# febi 30607, 30497

passend für:  
VW, Skoda, Seat 1.2 12V-Motoren  
(AZQ, BME, BZG)

## Steuerkettensatz

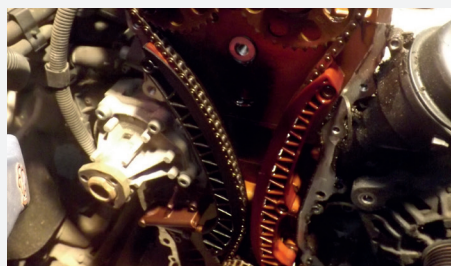
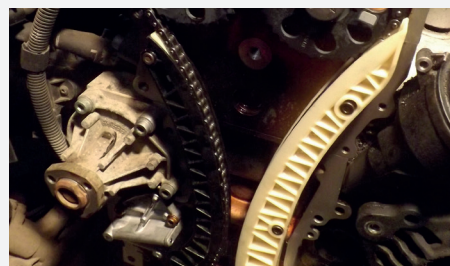
Wenn sich die Steuerkette längt, besteht die Möglichkeit, dass diese an den Nockenwellenrädern überspringen kann und so zu Synchronisationsproblemen zwischen Nockenwelle und Kurbelwelle führt. Das Überspringen der Steuerkette kann zu unrundem Motorlauf und Motorschäden führen.

Die werksseitig verbaute Führungsschiene ist zu kurz. Infolgedessen besteht das Risiko, dass die Steuerkette beim Starten und Ausschalten des Motors überspringen kann.

Seit dieser 1.2 3-Zylinder Motor gefertigt wird, hat febi einen überarbeiteten Steuerkettensatz eingeführt. Die Führungsschiene ist nun länger und gewährleistet unter allen

Bedingungen eine perfekte Führung der Steuerkette und verhindert dadurch ein Überspringen der Steuerkette.
